【加茂病院改築事業】

加茂市及び田上町の要望を踏まえた対応について

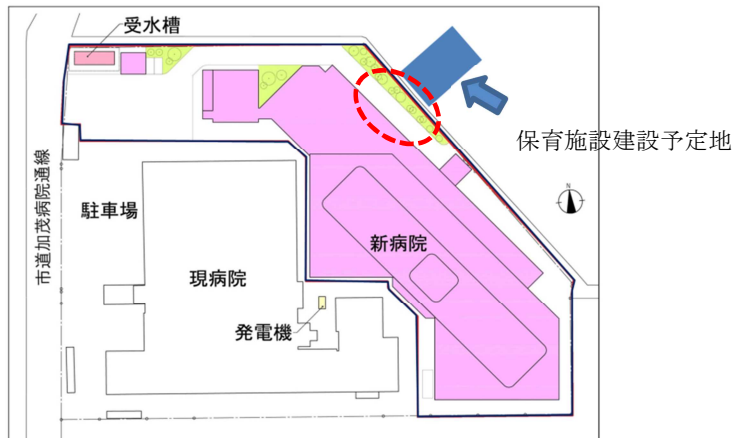
3階病棟内の4床室6室を個室12室に変更します。(別図のとおり)  
(既存共用個室22室のうち1室と合わせて13室を産科優先の個室とします。)

- ① 産科を配置する3階病棟内には4床室13室もあり、利用される妊産婦の皆さまの御希望に応じて、病室を選択していただくことが可能です。
- ② 4床室の分割により病床数は168床(△12床)となります。
- ③ 減床分の病室については、需要が生じた場合に増築により対応します。
